기 술 검 토 서

제 목: 터널 맹암거 규격 적정성 검토

강 원 건 설 사 업 소
춘천 ~ 동홍천기술자문단

기술검토건명	터널 맨암거 규격 적정성 검토		
공 구	전 공 구	검 토 구 분	도 로
검 토 기 간	2006. 3. 30. ~ 2006. 3. 31	검 토 자	오 관 식
		담 당 자	황 영 규
근 거 공 문	춘천동홍천분소 2006 - 5	회 신 공 문	용마(홍천) 제 2006 - 015 호

3) 터널 땀암거 규격 적용기준

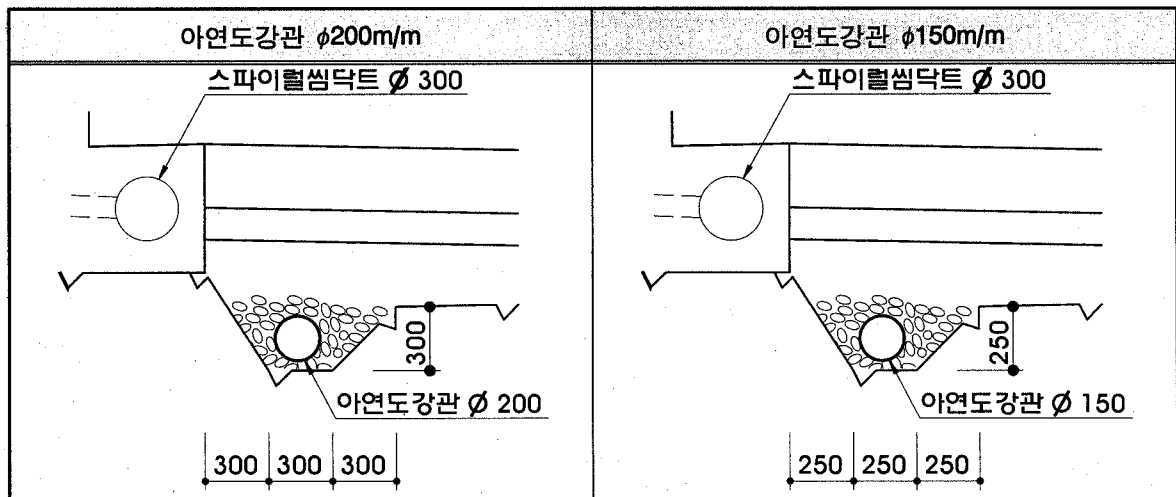
- 설계시에는
 - 일반적으로 연장 1km이내의 2~3차로 터널 : $\phi 150\text{mm}$ 유공관 땀암거 적용
 - 기타조건의 터널 : 별도 검토후 적용하되 $\phi 200\text{mm}$ 유공관 땀암거 적용을 표준
- 시공시에는 실제 용·배수량에 따라 규격조정 시행
- 터널 땀암거 설치 단면도

2) 배수구 규격 검토

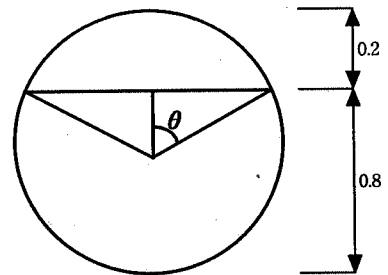
- 배수관에 물이 80%만 흐른다고 가정함
- 배수구 규격 및 재질 : 유공아연도 강관, 조도계수 $n=0.013$
